SERVICE INFO

偏向プーリー 532 0138 10 の外観の変更

品目番号： 532 0138 10

図 1：532 0138 10 - 以前の仕様

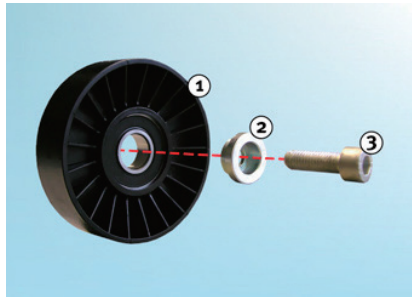
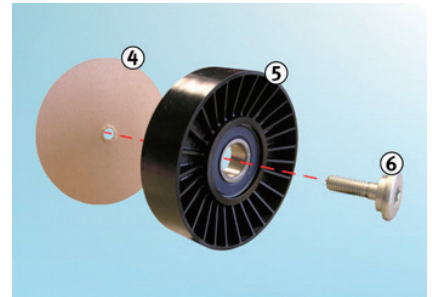
製品を向上する継続的な取り組みの一環
として、偏向プーリー（品目番号 532
0138 10）の設計変更が行われました。

1. 以前の偏向プーリーの仕様
2. スパースー
3. ねじ

4. ボード紙製ディスク（組み立て前に
ねじ止めデバイスを取り外す必要が
あります。）
5. 新しい偏向プーリーの仕様
6. ねじ（一体型スパースー）
